*Oggetto: procedimento di VAS relativo alla 24^ Variante semplificata al RUC per previsione nuovo ambito residenziale "P14 – Don Maestrini" nel Capoluogo, in Comune di Pontassieve: esito istruttoria e parere motivato.*

**Oggetto:** A/2019/2526 - Trasmissione degli atti relativi all'adozione della 24<sup>a</sup> Variante semplificata al Regolamento Urbanistico per nuovo ambito residenziale "P14 Don Maestrini" nel capoluogo (P.E.2018/562). Fase della consultazione di cui all'art. 25 L. R. 10/2010, in materia di Valutazione Ambientale Strategica;(Prog. 2019\_018)

Oggetto: A/2015/33027- Realizzazione di infrastrutture idriche e fognarie per il Piano attuativo denominato "Il Cosso P-10" e il piano attuativo "Don Maestrini" in Via S. Martino a Quona nel comune di Pontassieve; Prog. 2011\_040

Rete idrica

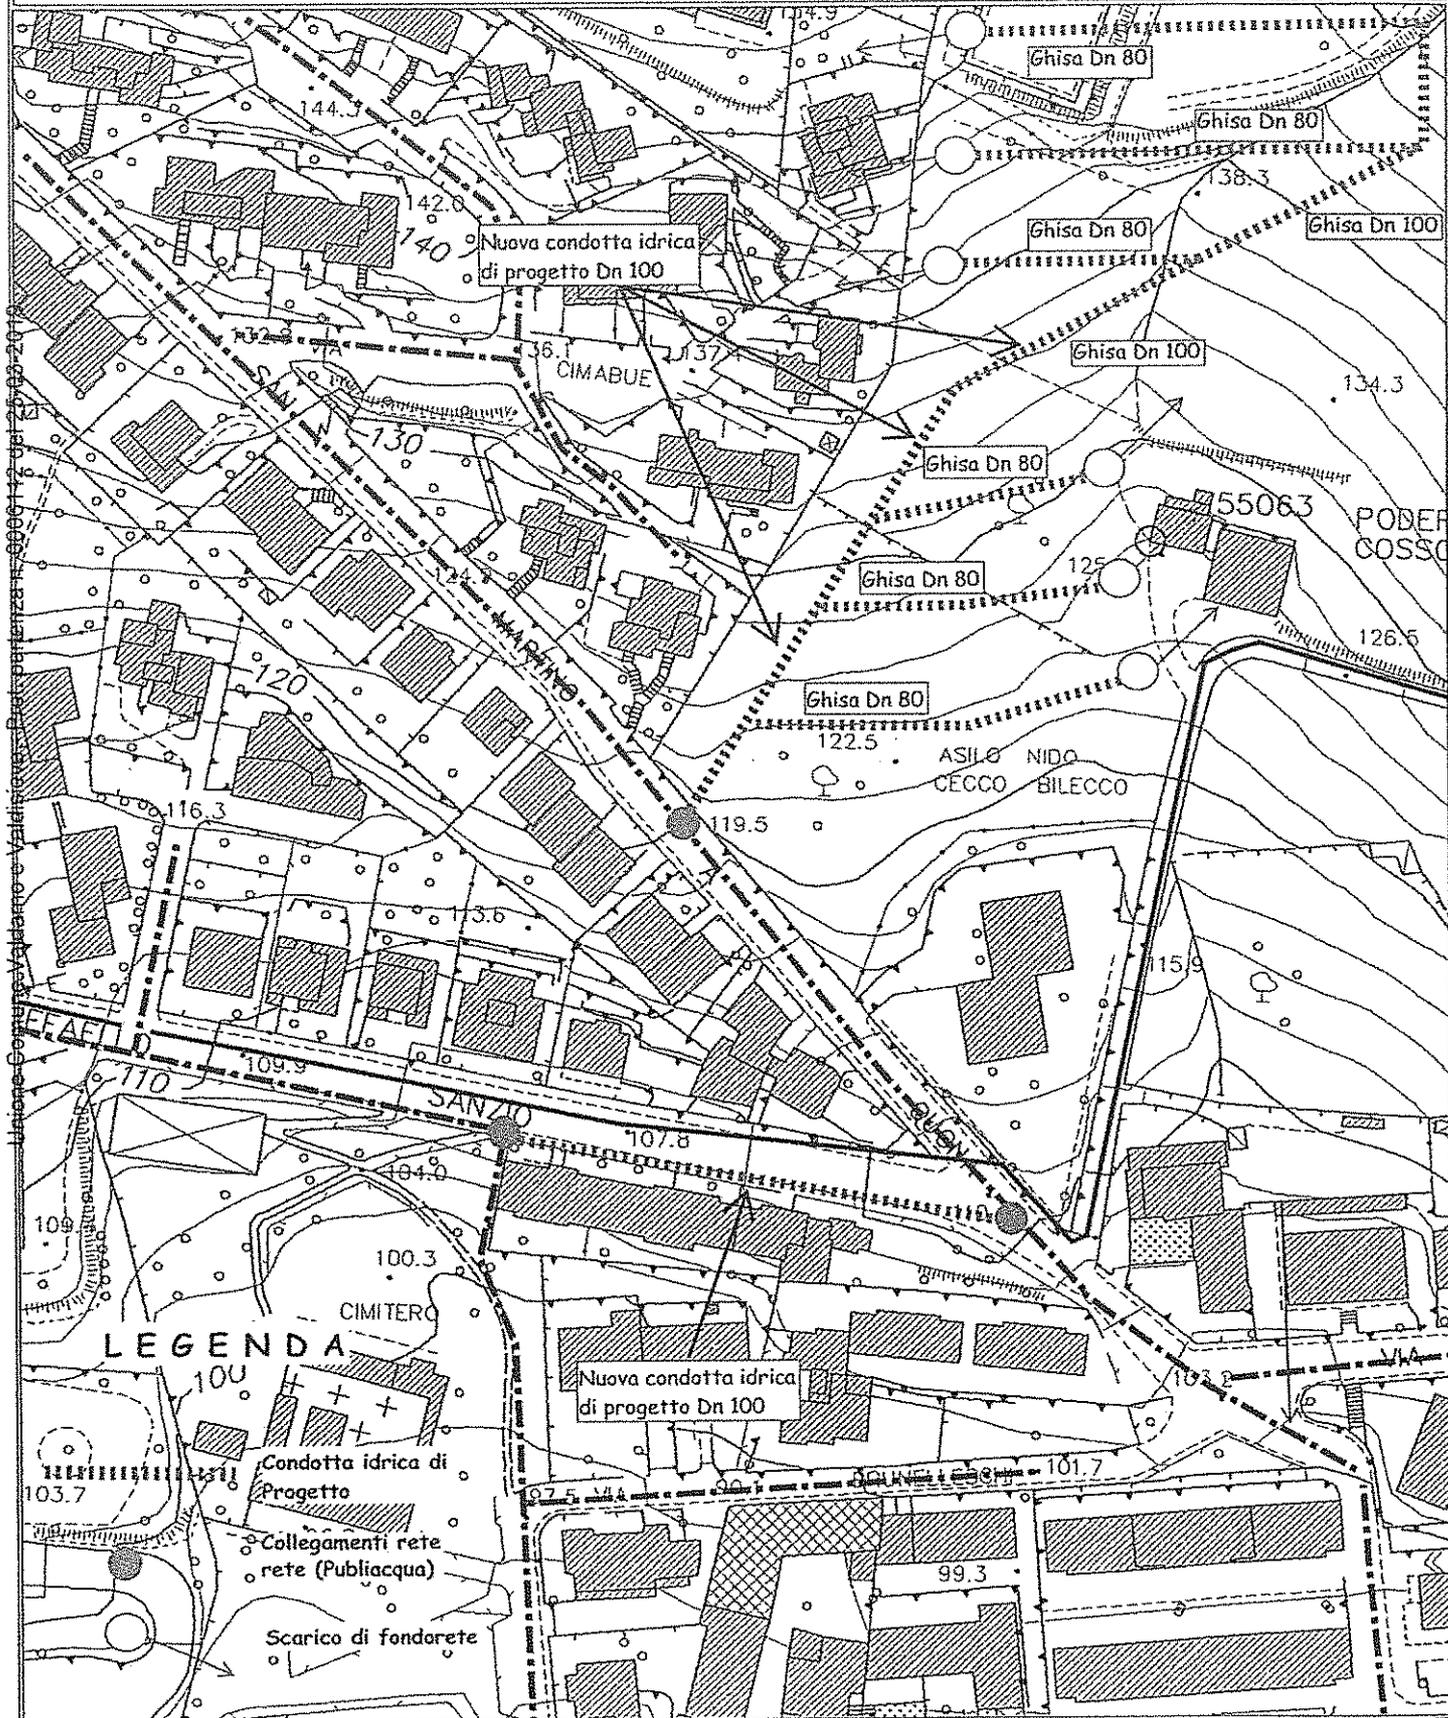
Per consentire l'approvvigionamento idrico all'intervento in oggetto si dovrà procedere, a onere economico a carico del soggetto proponente, all'estensione della rete idrica con posa di una nuova condotta in ghisa sferoidale Dn 100 sulla nuova viabilità di progetto. Inoltre dovrà essere potenziata la rete idrica con posa di nuova condotta in ghisa sferoidale Dn 150 in Via S. Martino a Quona, dall'incrocio con Via Giotto fino all'incrocio con Via Brunelleschi e in un tratto di Via Sanzio, come indicato nello schema Planimetrico allegato.

Come indicato nella Ns. precedente nota n.8475 del 21/07/2011, segnaliamo la presenza all'interno dell'area di intervento, di una condotta idrica Dn 250. Pertanto, ad onere economico del soggetto proponente la stessa andrà ricollocata nella viabilità adiacente l'area di intervento, acquisendo (se ricadente in proprietà privata), i diritti reali di godimento quali servitù di acquedotto passo e cavo, a favore di Publiacqua S.p.A.
